Kystdirektoratet  
J.nr. 16/05658-89  
Ref. Anne Villadsgaard  
19-09-2018

### **Tilladelse til etablering af fugleø i Nissum Fjord, syd for Thorsminde, Holstebro Kommune**

#### **Afgørelse**

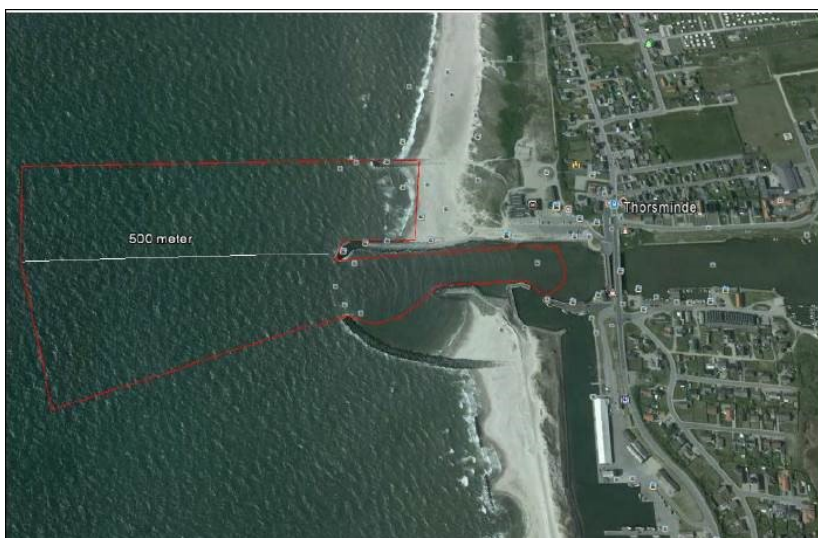
”Naturstyrelsen har ansøgt Kystdirektoratet om tilladelse til at anvende oprensningmateriale fra sejlbunden til Torsminde Havn til etableringen af en fugleø i Nissum Fjord. Kystdirektoratet har i den forbindelse bedt Miljøstyrelsen vurdere anvendeligheden af materialerne med hensyn til miljøfarlige stoffer.

Da den kraftige vind- og strømpåvirkning vil have sørget for at indholdet af miljøfarlige stoffer vil være på niveau med baggrundsniveaue for det åbne Vesterhav. Er det Miljøstyrelsens vurdering at materiale der stammer fra den del af opgravningsområdet som ligger vest for de yderste moler vil være egnet til projektet. Opgravningsområdet er vist med et rødt polygon på billedet herunder.”
